Gutachtliche Stellungnahme

155 30998/1 vom 18. Oktober 2006

zum Nachweis 101 27558 vom 1. März 2004
Widerstandsfähigkeit bei Windlast, Schlagregengendichtheit, Luftdurchlässigkeit, Bedienkräfte, Mechanische Beanspruchung, Dauerfunktion

System Thermo-Design, Bautiefe 70 mm

Tabelle 1 Gegenüberstellung geprüfte Ausführung – gutachtlich übertragene Ausführung

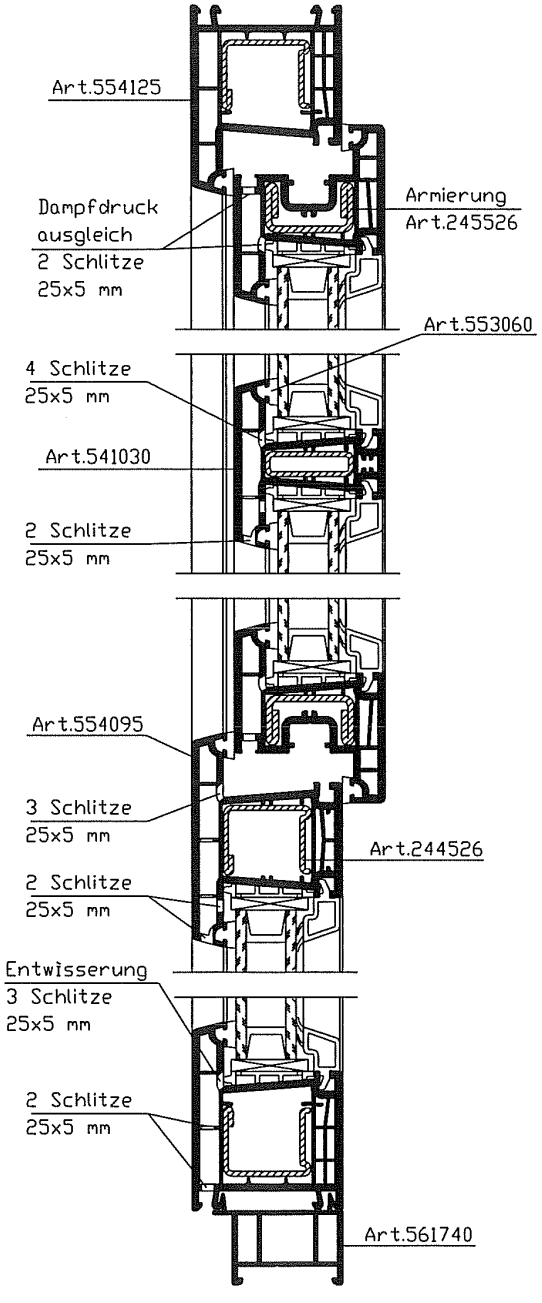
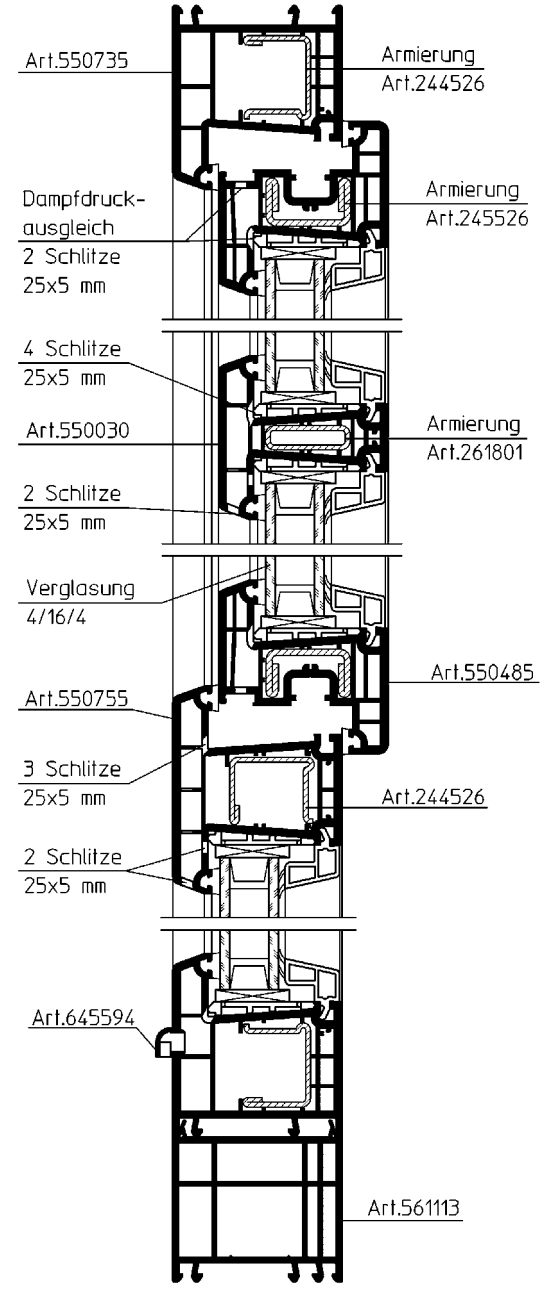
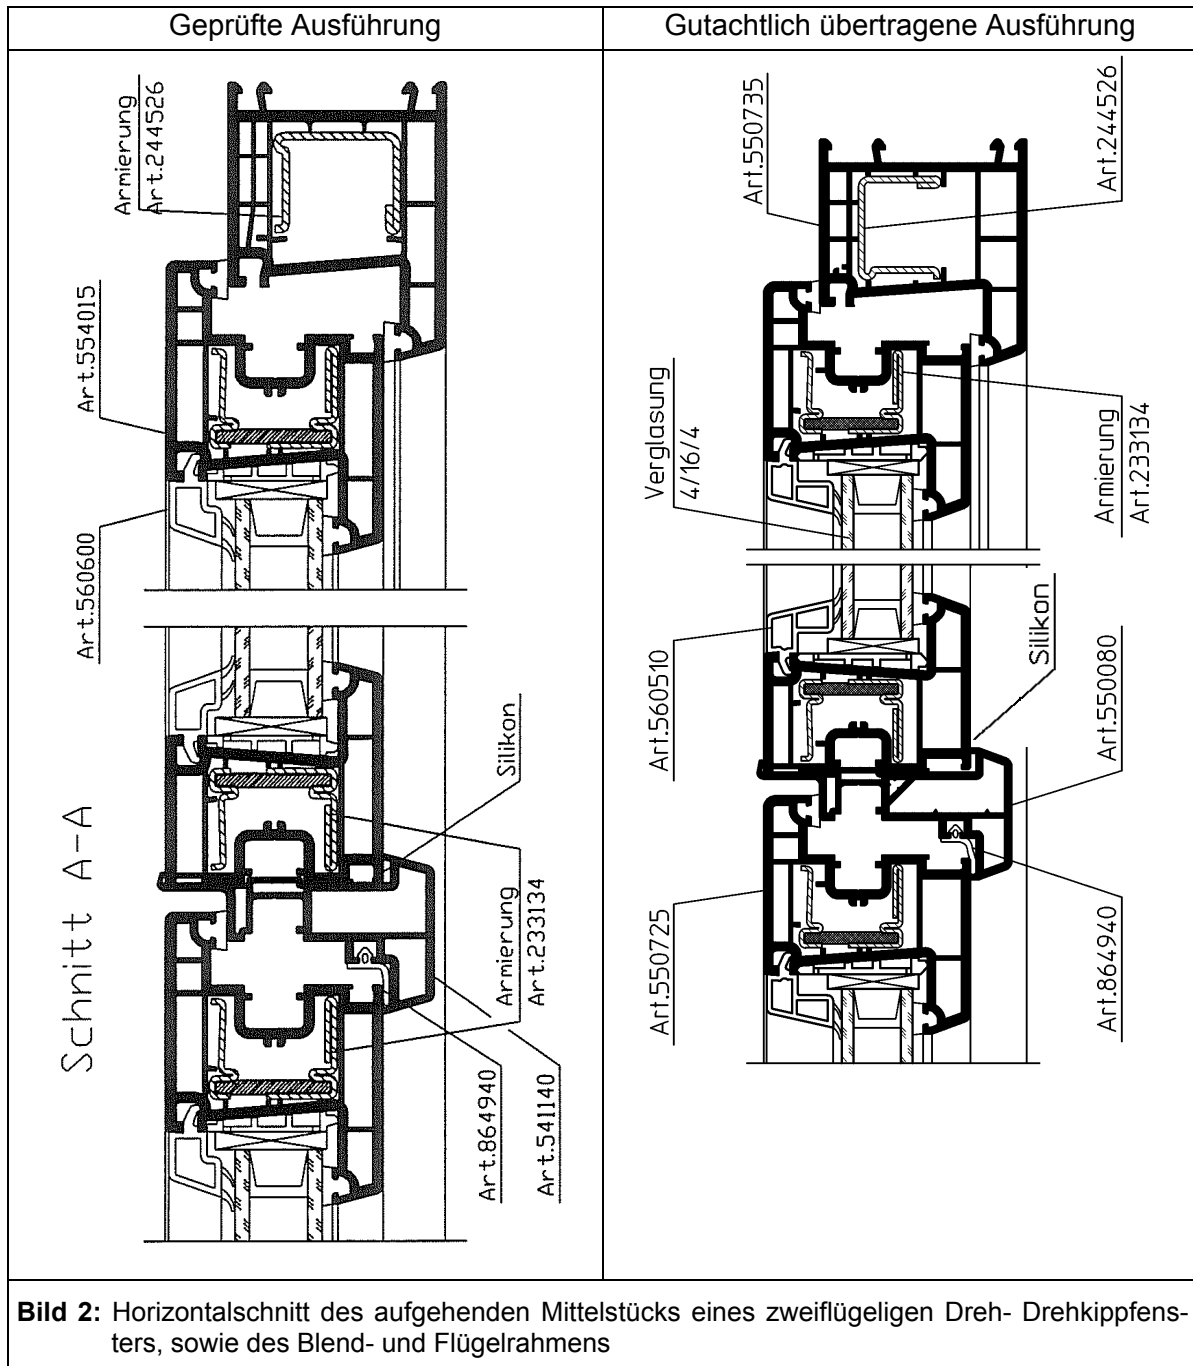
Geprüfte Ausführung	Gutachtlich übertragene Ausführung
Gegenüberstellung geprüfte Ausführung/ Merkmal/ Detail	Fenstersystem mit der Bezeichnung „Thermo-Design“, Bautiefe 60 mm	Fenstersystem mit der Bezeichnung „Thermo-Design“, Bautiefe 70 mm
Abweichung	Bautiefe der Blendrahmen und Flügelprofile, vier Hauptkammern bei „Thermo-Design“ 60, drei Hauptkammern bei „Thermo-Design“ 70	
Beurteilung	Die entscheidenden Konstruktionsmerkmale sind identisch, insbesondere sind dies die Ausführung der Dichtungen, der Verglasung, der Verstärkungsprofile, der Hohlkammerprofile und der Entwässerung. Systemzeichnungen liegen dem ift Rosenheim vor.

Geprüfte Ausführung	Gutachtlich übertragene Ausführung
 <p>Art.554125</p> <p>Dampfdruckausgleich 2 Schlitz 25x5 mm</p> <p>Armierung Art.245526</p> <p>Art.553060</p> <p>4 Schlitz 25x5 mm</p> <p>Art.541030</p> <p>2 Schlitz 25x5 mm</p> <p>Art.554095</p> <p>3 Schlitz 25x5 mm</p> <p>2 Schlitz 25x5 mm</p> <p>Art.244526</p> <p>Entwässerung 3 Schlitz 25x5 mm</p> <p>2 Schlitz 25x5 mm</p> <p>Art.561740</p>	 <p>Art.550735</p> <p>Armierung Art.244526</p> <p>Dampfdruckausgleich 2 Schlitz 25x5 mm</p> <p>Armierung Art.245526</p> <p>4 Schlitz 25x5 mm</p> <p>Art.550030</p> <p>Armierung Art.261801</p> <p>2 Schlitz 25x5 mm</p> <p>Verglasung 4/16/4</p> <p>Art.550485</p> <p>Art.550755</p> <p>3 Schlitz 25x5 mm</p> <p>Art.244526</p> <p>2 Schlitz 25x5 mm</p> <p>Art.645594</p> <p>Art.561113</p>
<p>Bild 1: Vertikalschnitt des Drehkippenfensters mit glasteilender Kreuzprosse und darunterliegendem Festverglasungsfeld</p>

Aufgrund der gutachtlichen Überprüfungen führen die unter Punkt 3 beschriebenen Änderungen zu keiner Verschlechterung der im Prüfbericht Nr. 101 27558 vom 1. März 2004 bestätigten Eigenschaften der Probekörper.
